島根原子力発電所2号炉 可搬型重大事故等対処設備保管場所 及びアクセスルートについて

令和元年12月
中国電力株式会社

12. 審査会合での指摘事項に対する回答

性能維持管理対象の枮の設置場所

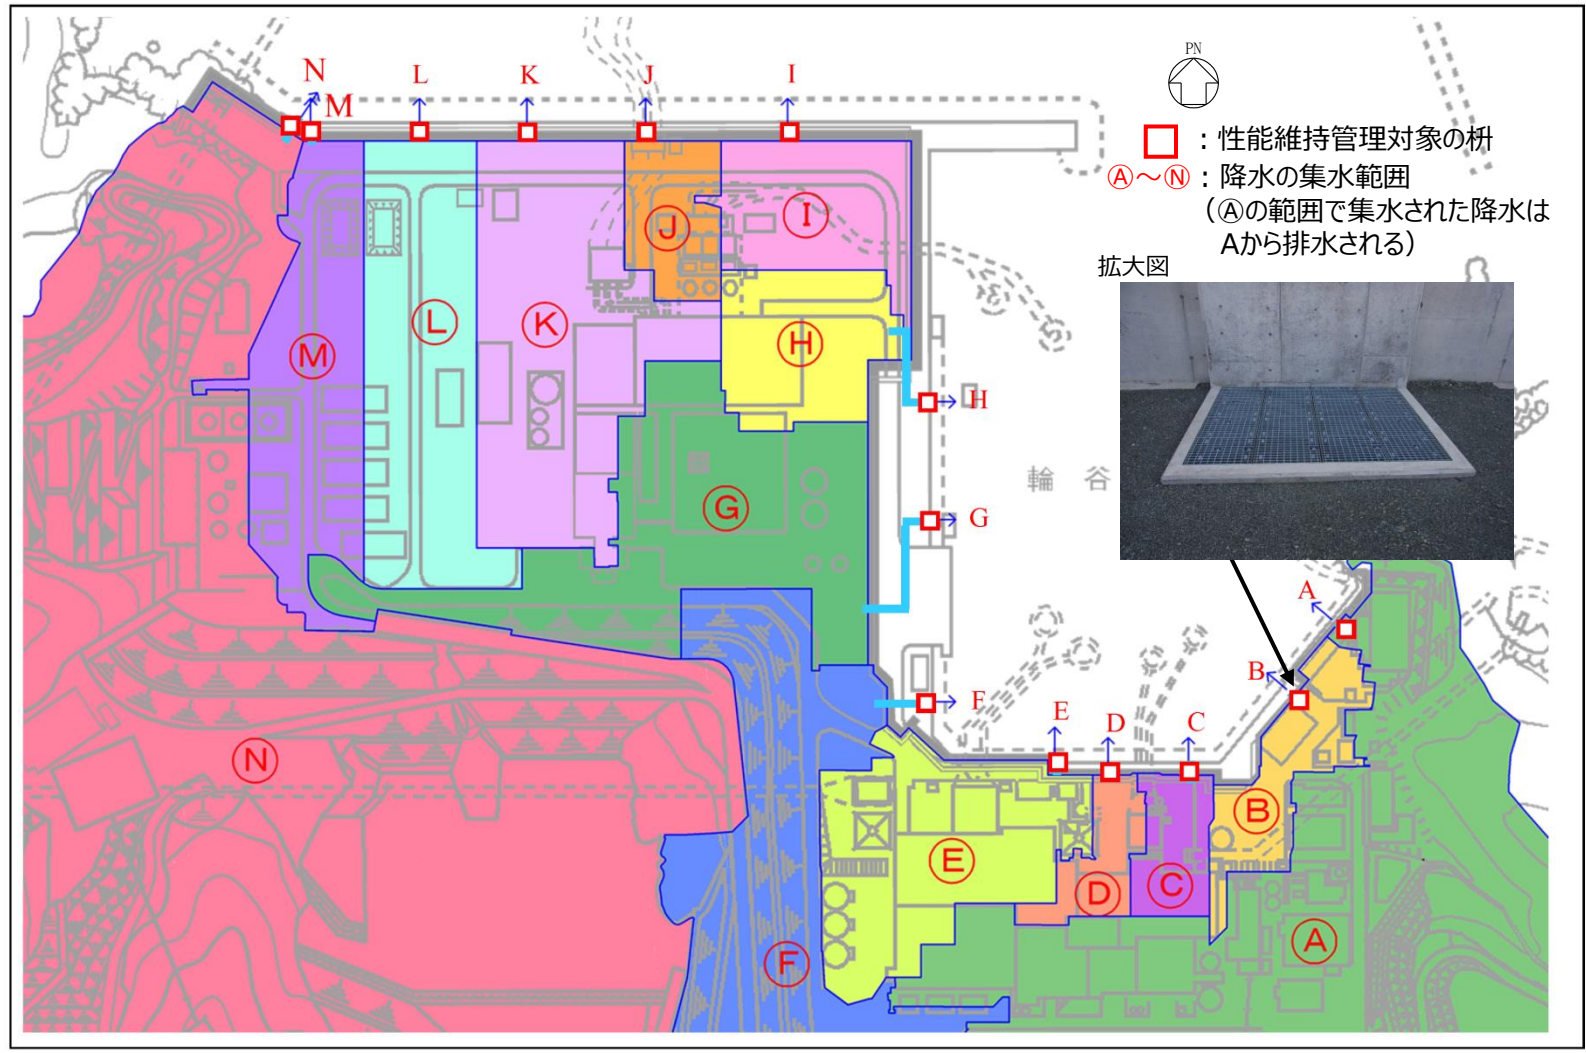
■ 指摘事項（第159回審査会合（平成26年11月13日））

降雨の影響評価について、排水路の性能維持に係る運用管理を説明すること。

（1）性能維持管理対象

排水設備の手前及び複数の管路が合流する箇所等には、柵が設けられている。

排水設備の排水能力を維持する上では、排水設備の手前にある柵の性能が直接的に寄与することから、当該柵を性能維持管理の対象とする。性能維持管理対象とする柵の設置場所を次頁図に示す。

なお、排水設備は、敷地内の低所に設けられており、仮に当該柵に至るまでの排水路の性能が低下している場合においても、道路等を伝っての流下が期待できることから、これらの排水路は維持管理対象外とする。

（2）運用管理

性能維持管理の対象である柵及び当該柵からの排水路は、外観点検を1回／年実施し、フラップゲートは、外観点検及び動作確認を実施することにより、排水能力を維持する。

また、上記点検に併せて、柵及び当該柵からの排水路の清掃を実施する。

可搬型設備の対策実施例（大量送水車）

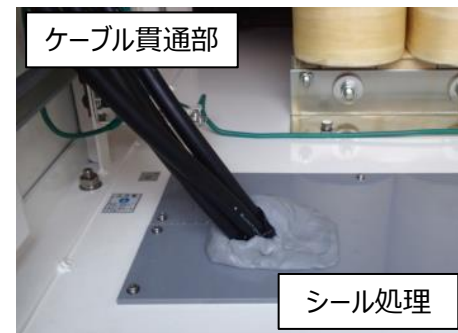
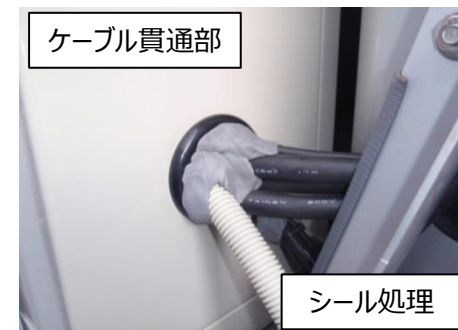
- 指摘事項（第159回審査会合（平成26年11月13日））
可搬型設備における小動物対策の内容を具体的に説明すること。

- 回答
屋外保管場所に保管している可搬型設備については、小動物が開口部から設備内部に侵入し、設備の機能に影響を及ぼす可能性があることから、可搬型設備に開口部がある場合には、侵入防止対策を実施する。

OFケーブルダクト 配置図

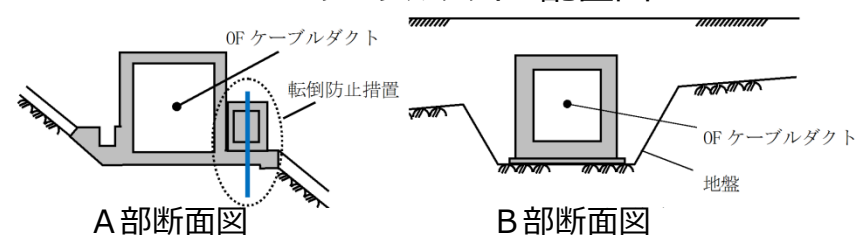
OFケーブルの火災について、保管場所やアクセスルートに影響がないことを説明すること。

- 以下により、OFケーブルの火災によるアクセスルートへの影響はない。
 - 2号炉西側のOFケーブルダクトは厚さ250mmのコンクリート構造で構成されていること。
 - 基準地震動Ssの転倒防止対策を実施していること。
 - 2号炉西側の法面部以外のケーブルダクトは地中設置であること。
- OFケーブルの絶縁油が漏えいした場合には、圧力継電器の作動により異常を早期に検出できる設計としている。
また、ケーブルダクト内にて火災が発生した場合、発電所に常駐している自衛消防隊により、消火活動を実施することができる。

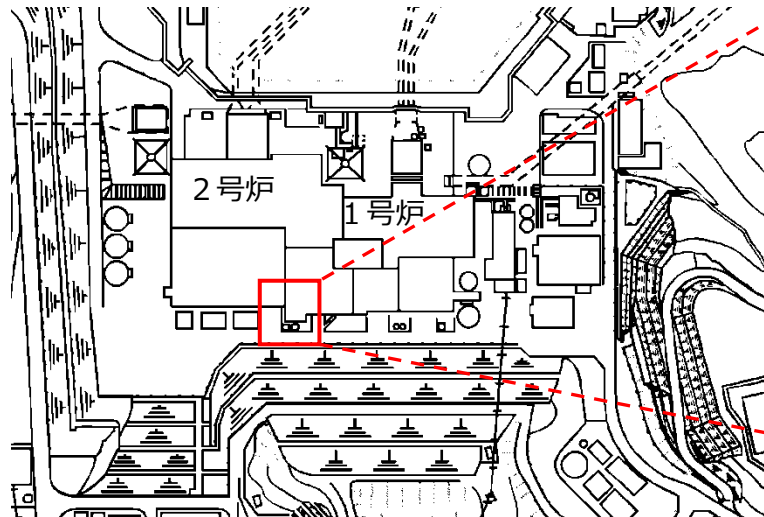
- 指摘事項（第159回審査会合（平成26年11月13日））
2号原子炉建屋南側の道路の幅，周辺斜面との距離を示すこと。

電源設備の常設化概略図

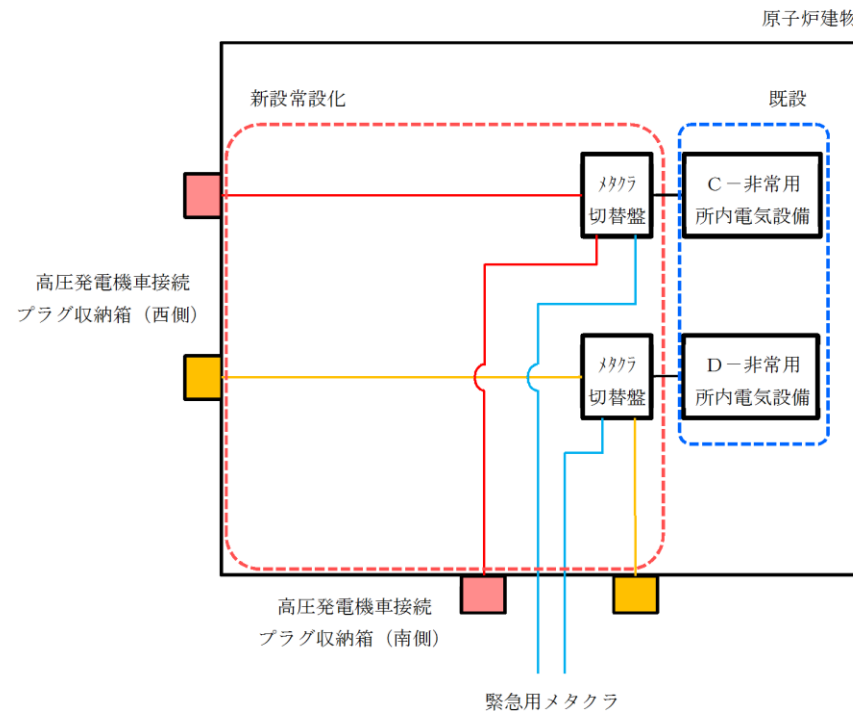
電源ケーブルの敷設について、作業時間短縮の観点から、あらかじめケーブルや制御盤を敷設、配置することも検討すること。

重大事故等における可搬型代替交流電源設備からの電源供給を行う際、電源ケーブルを敷設する作業時間を短縮する観点で、あらかじめ建物内にケーブルなどを敷設配置することを実施している。
